TESTO DELLE OSSERVAZIONI

ID: Codice procedura (ID_VIP/ID_MATTM):10844

Impianto per la produzione di energia elettrica da fonte eolica, costituito da 6 aerogeneratori della potenza complessiva di 37,2 MW, un sistema di accumulo da 25 MW e relative opere connesse in località "Rempillo" nel comune di Pitigliano (GR).

ALLEGATO alle OSSERVAZIONI all' IMPIANTO EOLICO denominato REMPILLO nel COMUNE di PITIGLIANO (GR). Composto da n. 5 immagini e n. 5 pagine

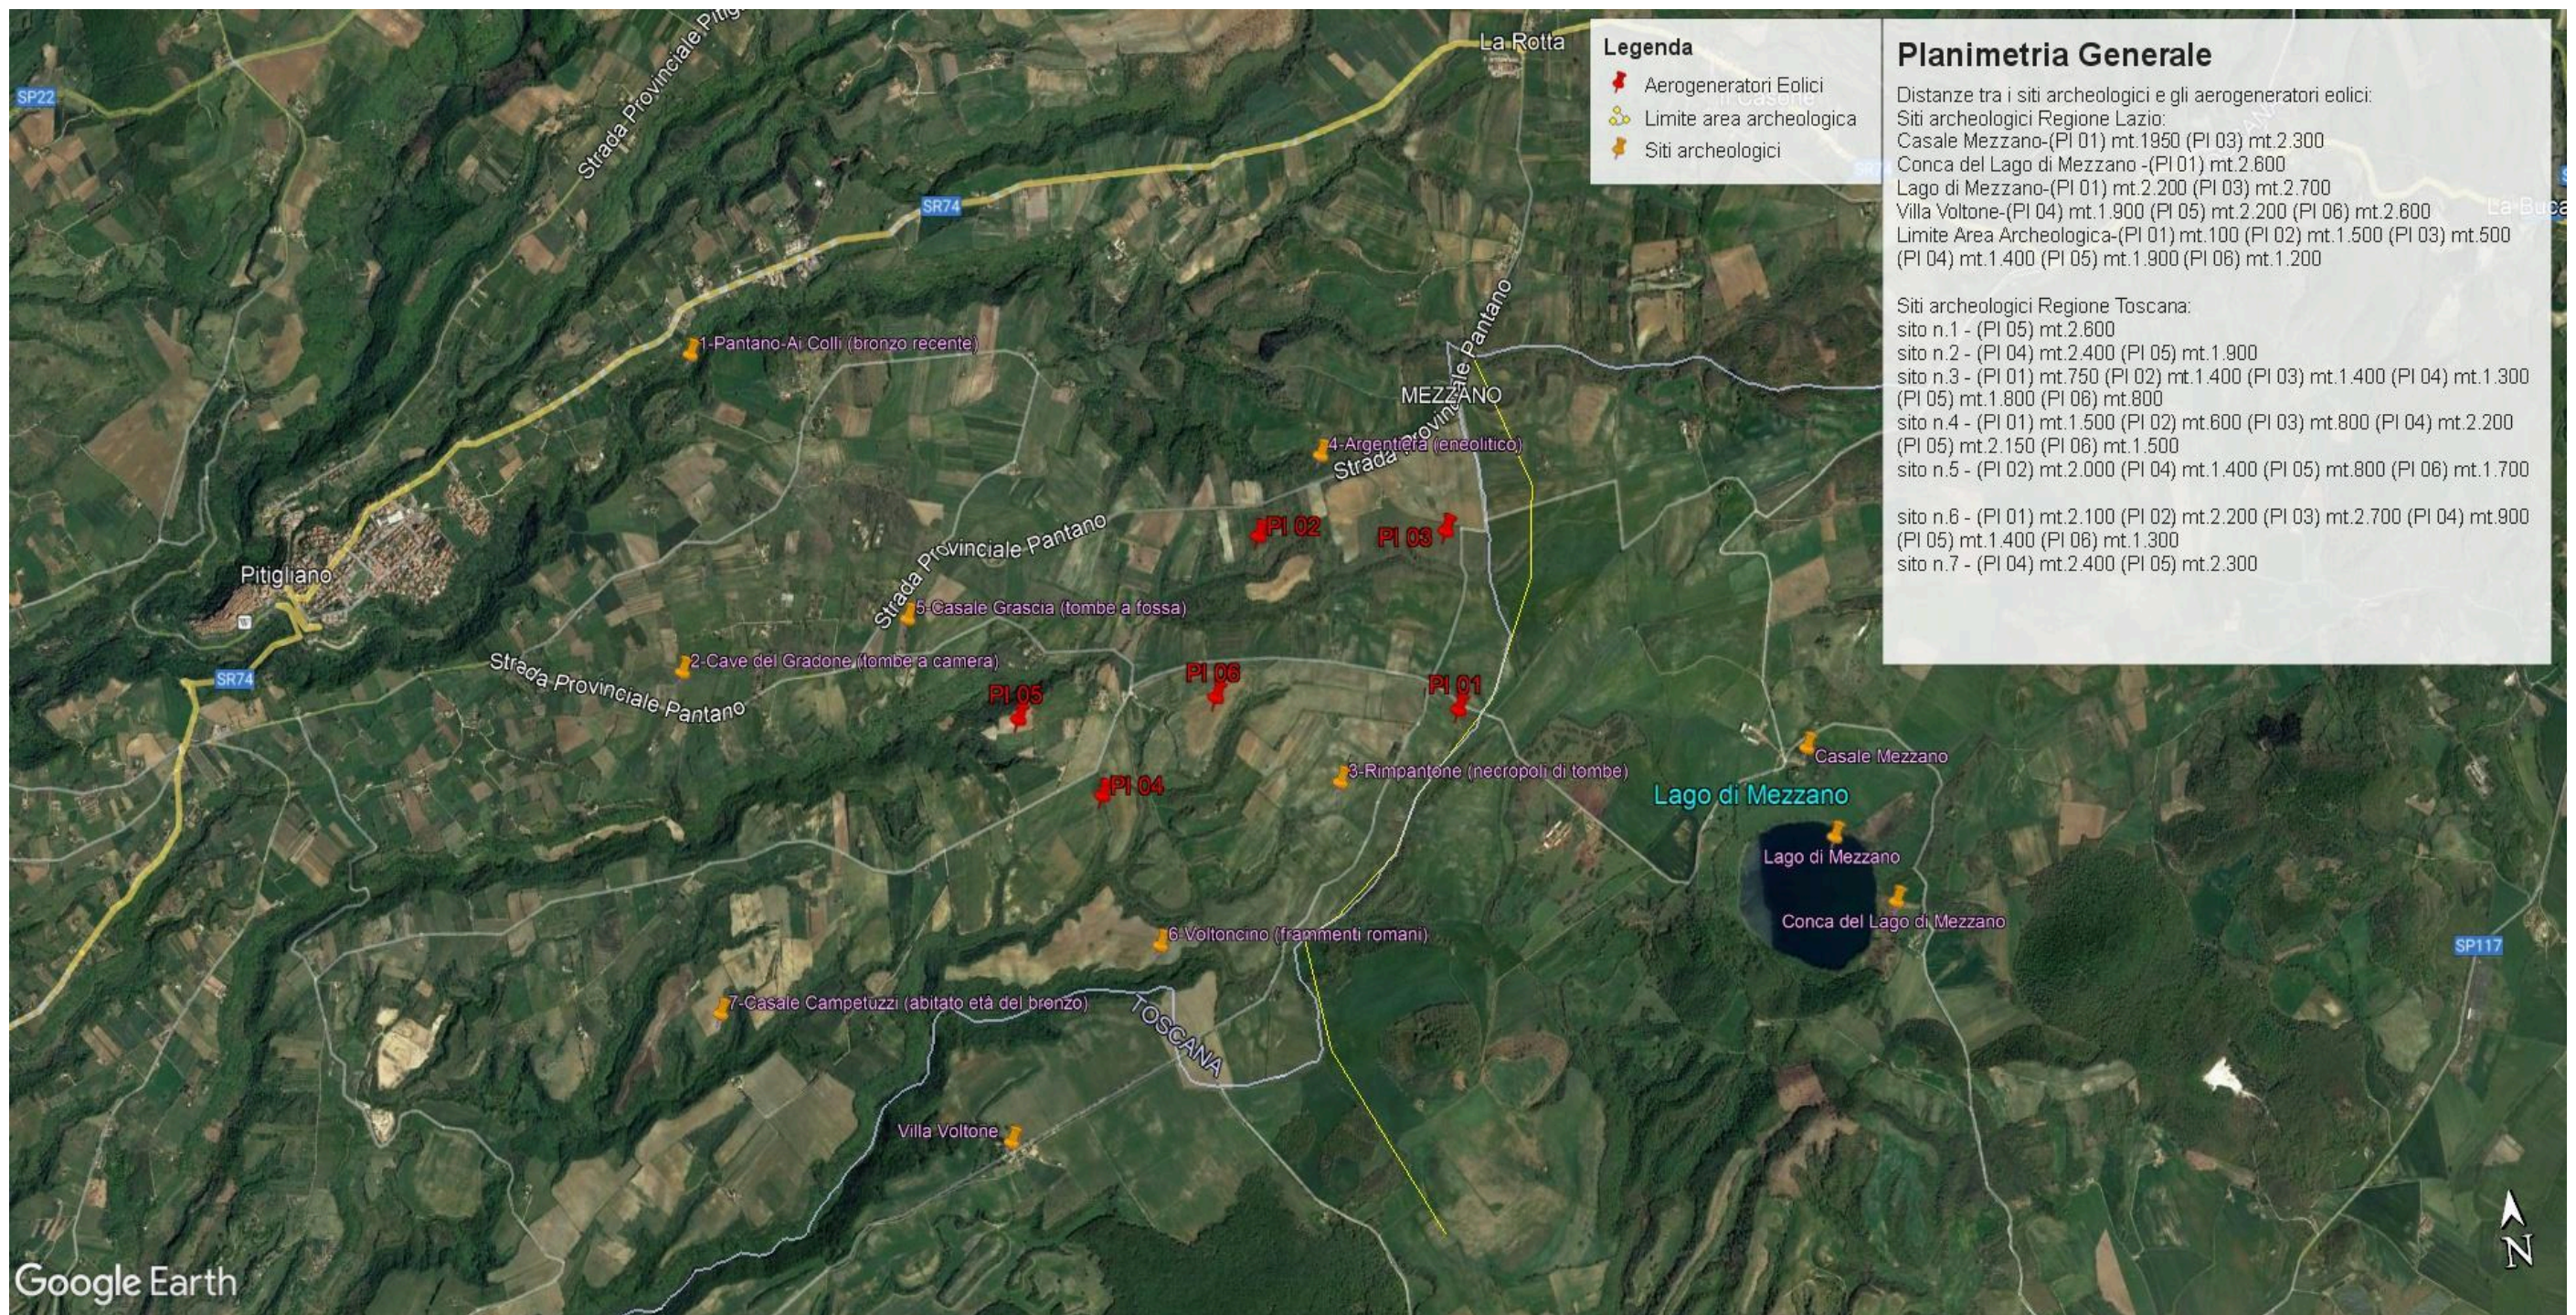
Inoltre, la zona in cui insisterebbe l'impianto eolico industriale Rempillo è compresa nelle fasce di rispetto di 3 km di diversi beni archeologici tutelati dalla parte II del Codice dei Beni Culturali (vedi Allegato, immagine n. 3). Inoltre le pale P04 e P05 ricadono all'interno di un'area archeologica che la Proponente vorrebbe cancellare per il semplice fatto che non è riportata nel documento regionale ma

- h) Le zone di interesse archeologico evidenziate nell’immagine n. 3 a cui si aggiungono anche l’importante abitato protostorico di Sorgenti della Nova e Ruderì del Castello altomedioevale che si trovano a circa 4 km dalle aree in cui è stato progettato l’impianto eolico industriale. Poco più lontano i resti del castello medioevale “Morroneccio”. Nell’area vasta le preziose necropoli eneolitiche (Poggi Alti) ed etrusche di Pitigliano, Sovana e Sorano.

Immagine n. 4 Situazione di saturazione da impianti FER nella provincia di Viterbo. Non sono riportati gli impianti fotovoltaici e agrivoltaici che hanno inciso per buona parte nel cumulo di impianti FER per superare già nel 2023 gli obiettivi del PNIEC assegnati alla Regione Lazio per il 20230.

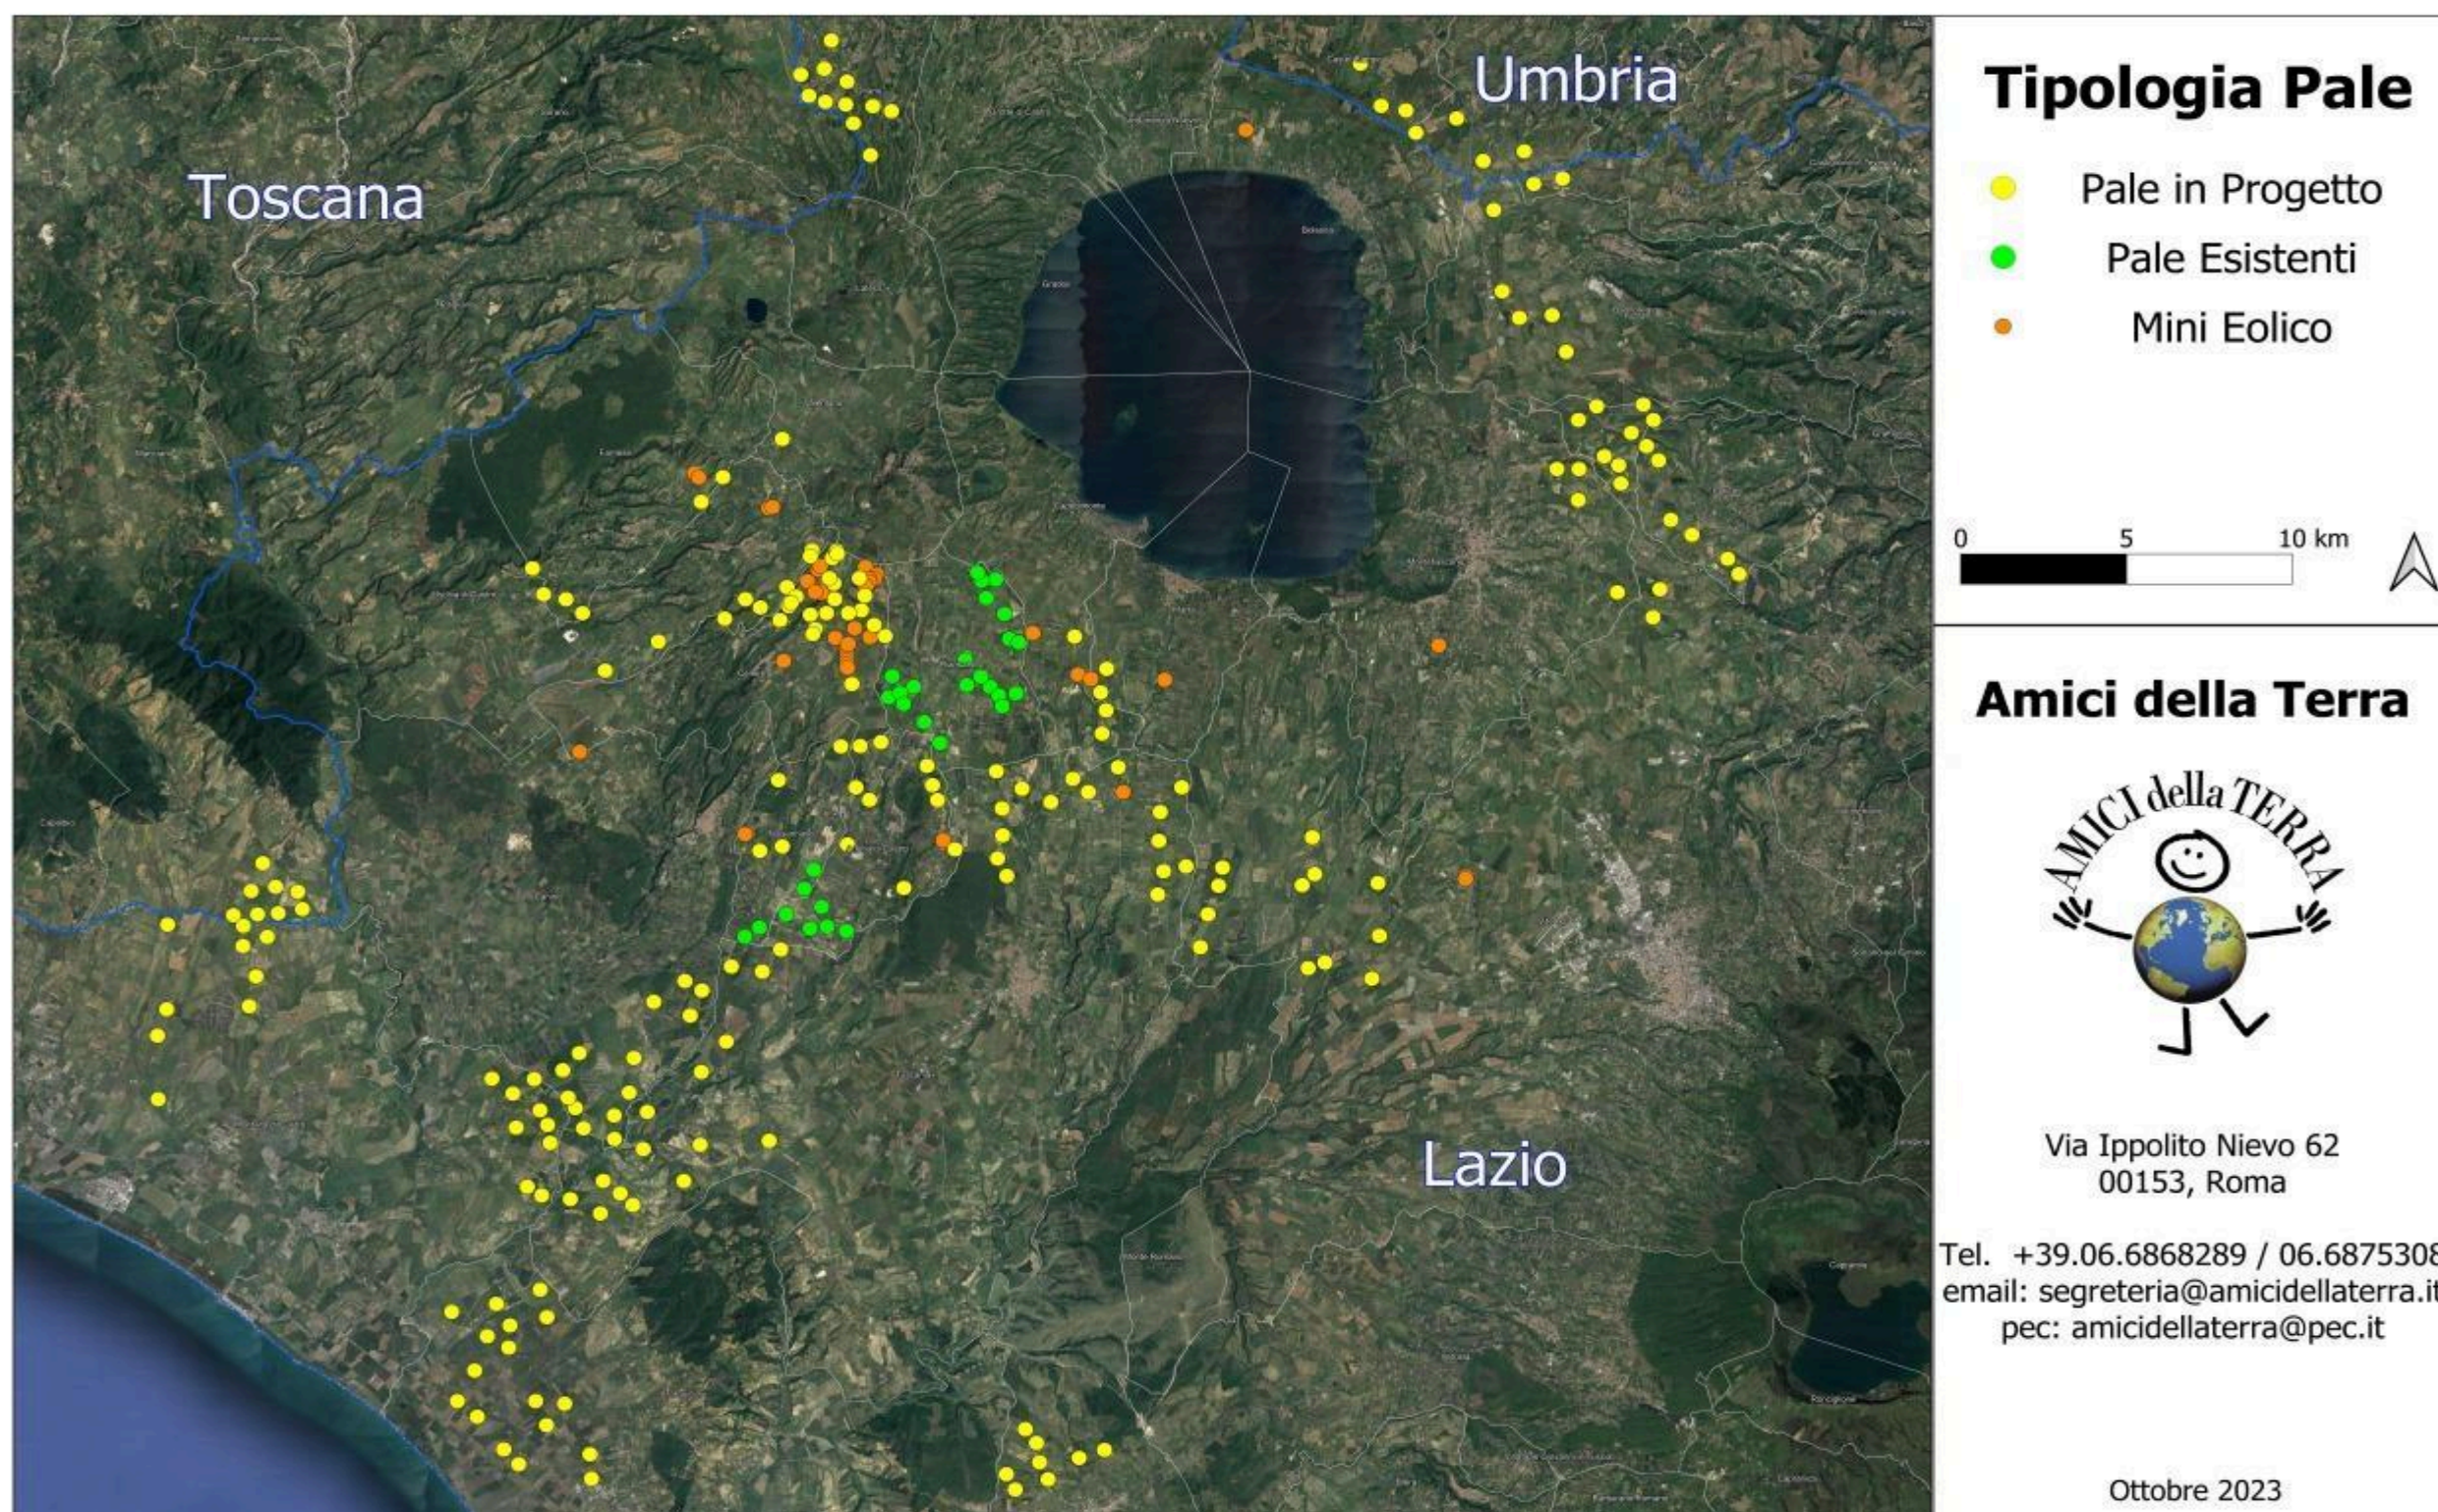
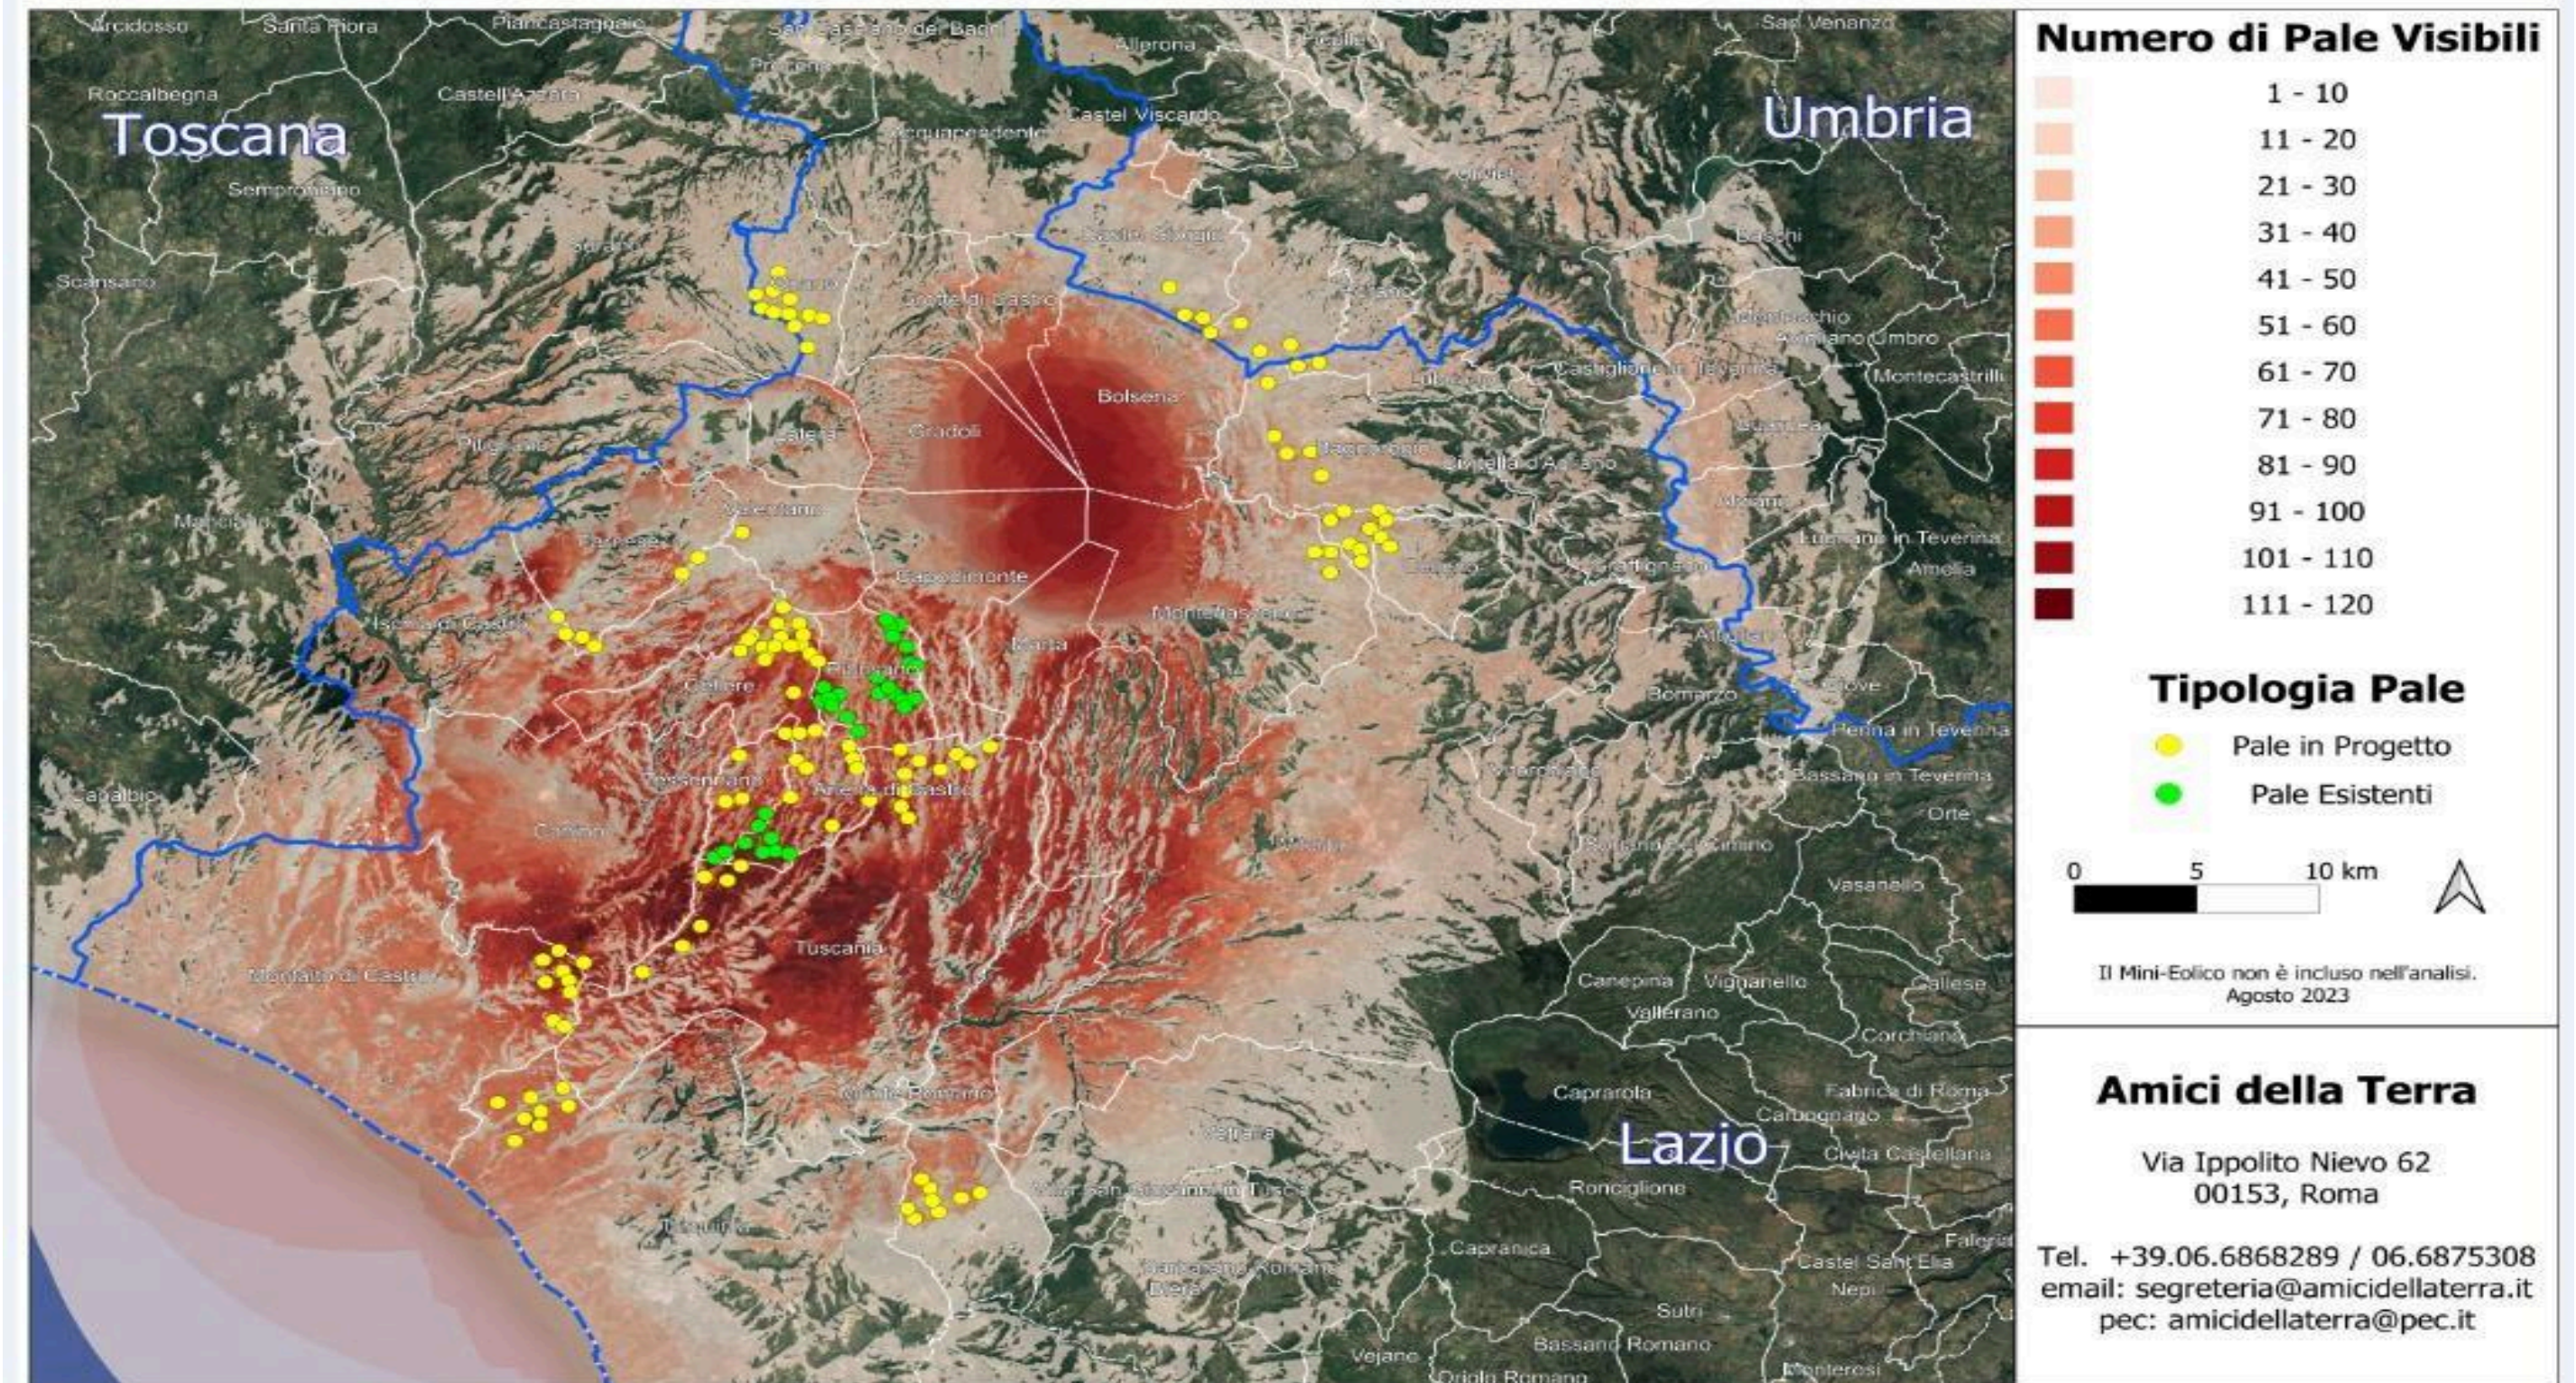
Quindi anche la Regione come Ente deputato dalla normativa nazionale a legiferare sulle aree idonee e non idonee si è espressa riguardo al fatto che abbia assolto ai doveri e alle quote stabilite dal PNIEC e in ambito regionale la provincia di Viterbo è stata quella con il più alto tasso di impianti FER tra tutte e quindi ormai satura ed il cumulo degli impianti FER installati, autorizzati e in progetto rappresenta una elevata criticità per la sostenibilità ambientale di ulteriori eventuali iniziative, L'impianto eolico “ Rempillo” pur essendo “esterno al confine provinciale e regionale ma nelle sue immediate vicinanze (a soli 100 metri i primi due aerogeneratori) oltre ad impattare sul territorio e sulle economie di tre Comuni del Lazio (Farnese, Valentano e Latera) si trova nelle fasce di rispetto dei Beni di notevole interesse pubblico come si è evidenziate nelle Osservazioni nn. 1 e 2 e crea anche degli impatti negativi anche sui beni naturalistici come verrà dettagliato nell'Osservazione n. 4. Inoltre andrebbe a sommarsi al già enorme cumulo di impianti eolici e fotovoltaici e geotermici che già creano una elevata criticità ambientale nella provincia di Viterbo e interferiscono anche con il

territorio toscano come si può vedere dalle immagini nn. 4 e 5 dell'Allegato n. 1.
